Oggetto: Codice procedura 10847 - Costruzione ed esercizio di un impianto di produzione di energia elettrica da fonte eolica "FIORA" di potenza nominale pari a 52,8 MW, da realizzarsi nel comune di Manciano (GR) e delle opere ed infrastrutture connesse

ALLEGATO n1 OSSERVAZIONI IMPIANTO EOLICO INDUSTRIALE "FIORA" COMPOSTO da n. 4 immagini e 4 pagine.

IMMAGINE n. 2 CUMULO IMPIANTI EOLICI nel BACINO VISIVO TERRITORIO di MANCIANO e di MONTALTO di CASTRO.

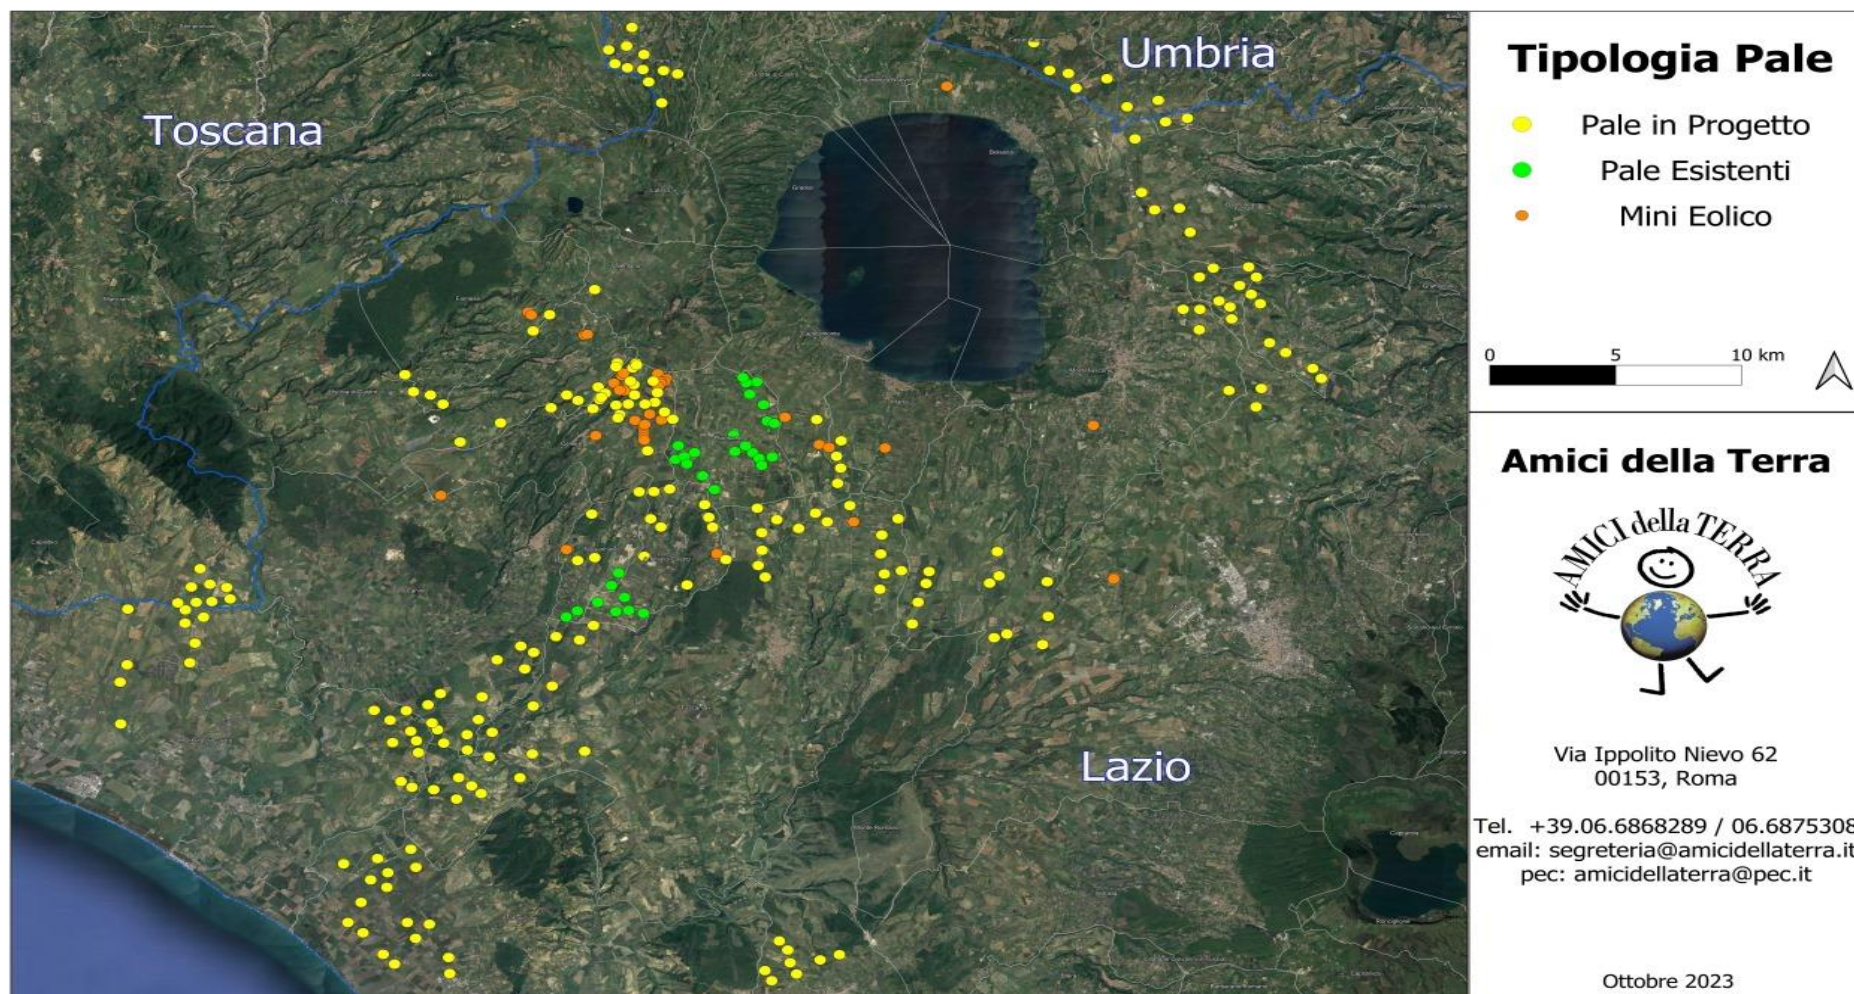
3) OSSERVAZIONE: CUMULO e SATURAZIONE IMPIANTI FER NELLA PROVINCIA di VITERBO, IN PARTICOLARE NEL COMUNE DI MONTALTO DI CASTRO E NELLA ZONA A CONFINE CON IL COMUNE di MANCIANO che SI TROVANO NELLO STESSO BACINO VISIVO.

La zona in cui in cui è stato progettato l'eolico Fiora è già occupata da diversi centinaia di ettari di impianti fotovoltaici già esistenti e in procedura VIA al Mase e alla Regione Lazio così come da diversi progetti di impianti eolici industriali (vedi Allegato Osservazioni immagini nn. 2,3 e 4. L'impianto eolico Fiora, pur trovandosi in Toscana ma nello stesso bacino visivo del territorio limitrofo laziale ed a poche centinaia di metri da una zona già estremamente satura del Lazio, andrebbe ad appesantire una situazione già *critica per la sostenibilità ambientale*.
